BEA – Fietspad Rosmalenseplas.

1: Uitvraag voor maken BEA.

Aanpassing BEA na toevoeging bruggen.

Voorbeeld situatie

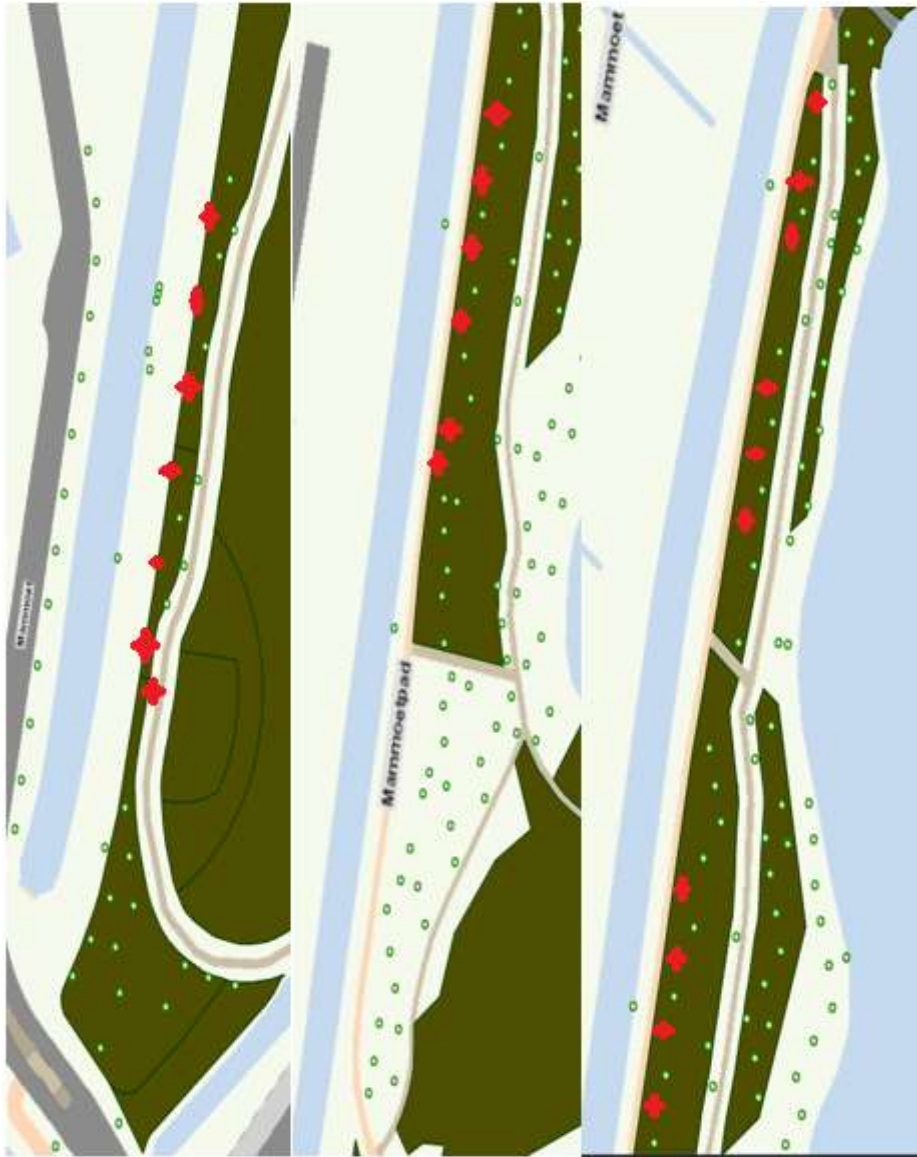
Het huidige fietstraject en gegevens zoals opgegeven zijn NIET mogelijk zonder grote gevolgen voor het struiken en bomenbestand.

- Een groot aantal bomen zou gekapt dienen te worden en de struikenlaag tussen het schouwpad en de 1^e bomenrij zou in zijn geheel gerooid dienen te worden.*
- Door het kappen van de bomen veranderd de gehele situatie. De bomen vormen een gesloten kronendak. Door het kappen ontstaat er een open structuur welke van invloed is op de stabiliteit van de bomen welke blijven staan.*

*Te kappen bomen inductief gemarkeerd. In het veld te markeren!
Dit om de invloed van het bestaande plan weer te geven.*

Brug 1.

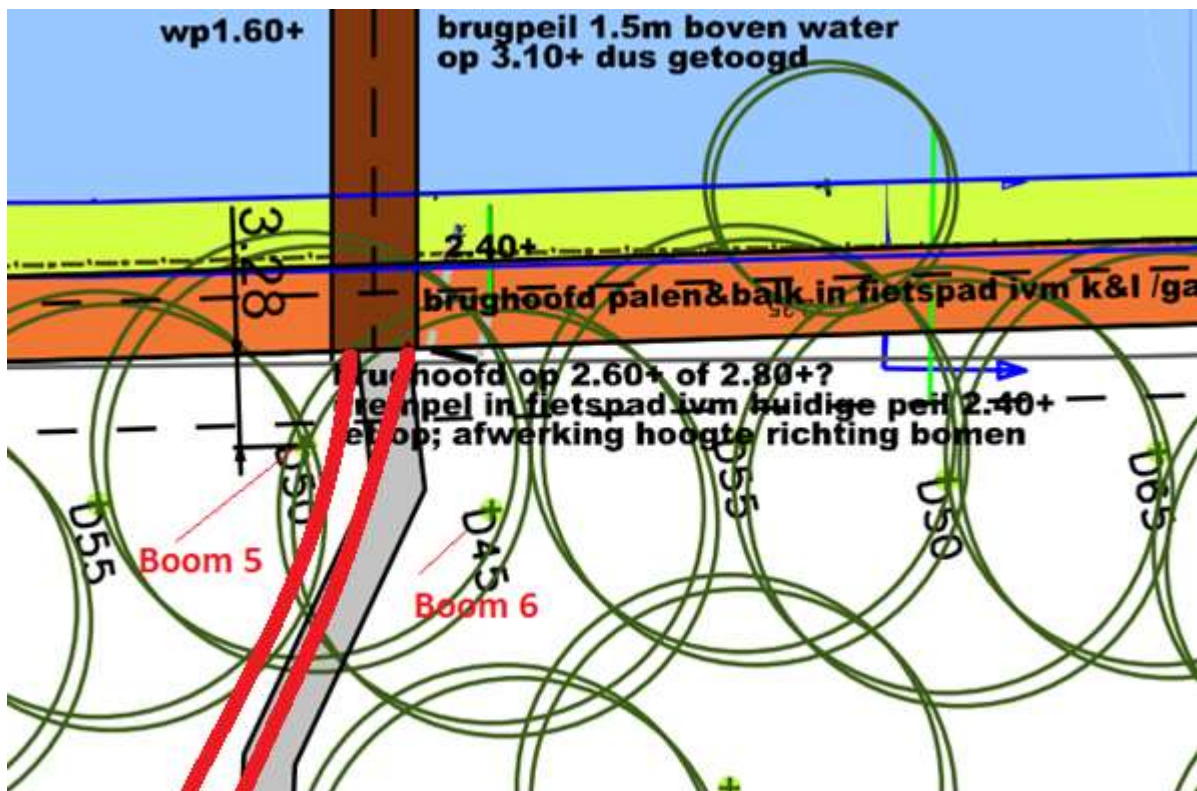
Het brughoofd komt gelijk te liggen met het maaiveld.

Boom 1 en 2 staan op 10 meter van de insteek van de watergang.

Het realiseren van de brug heeft geen toevoeging nodig op de eerdere BEA.

De enige toevoeging welke van toepassing kan zijn is de hoogte beperking voor het palendrukken maar deze is benoemd in de BEA.

Boom 3 en 4 hebben geen invloed op het werk en zijn niet meegenomen.

Geen aanpassende maatregelen benodigd.

Brug 2:

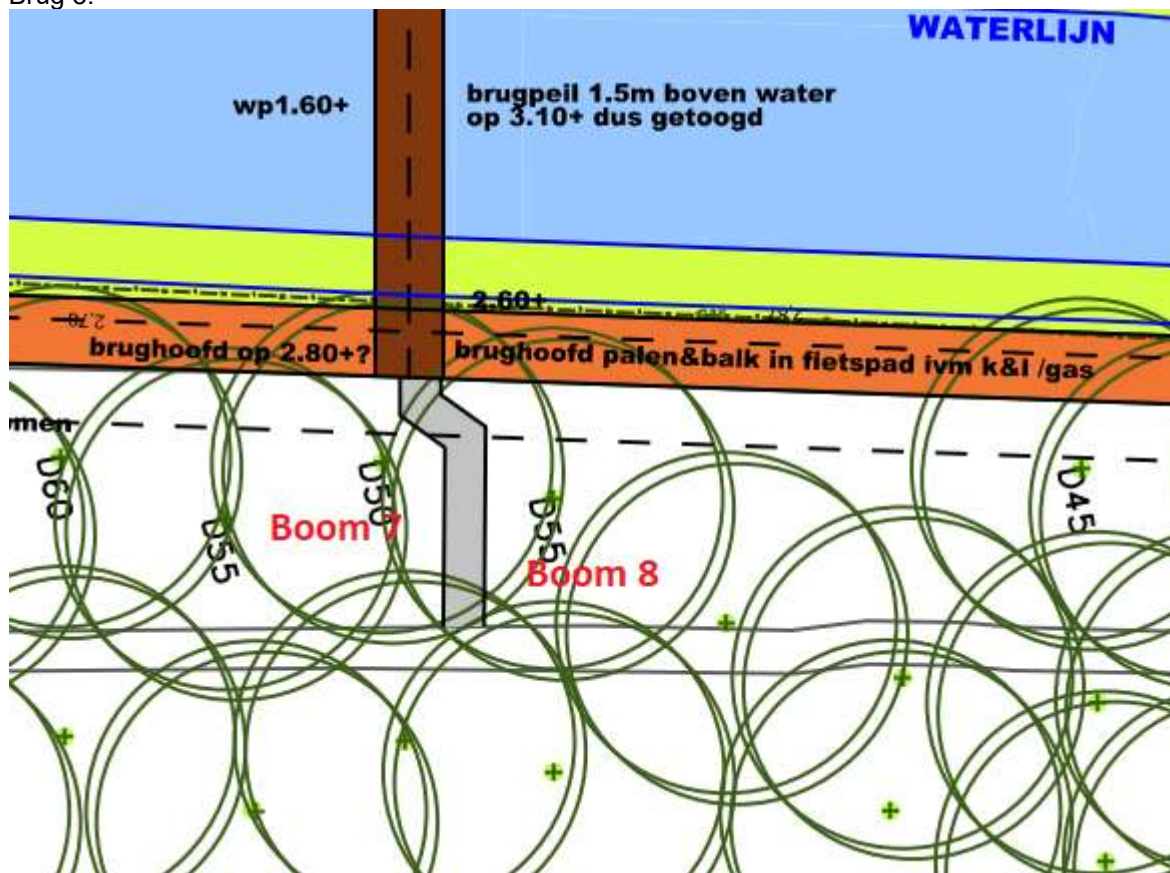
Het brughoofd komt hoger te liggen als het huidige maaiveld en zal in het fietspad middels een drempel opgevangen worden.

Hierdoor zal de berm aan beide zijden van de drempel, opgehoogd worden.

Het nieuw te realiseren voetpad, (Aansluiting op fietspad/ brughoofd brug 2 naar bestaande voetpad.)

Ook hiervoor zal het bestaande maaiveld opgehoogd worden om een goede aansluiting te realiseren.

Gezien boom 5 op 7.5 meter van de insteek staat en nu ook nog aan twee zijden te maken krijgt met ophoging van het maaiveld is handhaving van deze boom niet verstandig.

Boom 5 rooien.

Nieuw te realiseren voetpad meer richting (te rooien) boom 5 te verplaatsen.

Zie schetsmatig de rode belijning als voorbeeld. Hierdoor kan de aanvulling van het maaiveld richting de boom 6 gelijkmatiger richting de boom aflopen.

De aanvulling van de bermen mogen niet verdicht worden.

Aanvulling maaiveld onder de druiptzone dient handmatig te gebeuren

Nieuw te realiseren voetpad, uitgaande van onverharde ondergrond zonder cunet.

Herplanten van een nieuwe boom als vervanging van de te rooien boom 5.
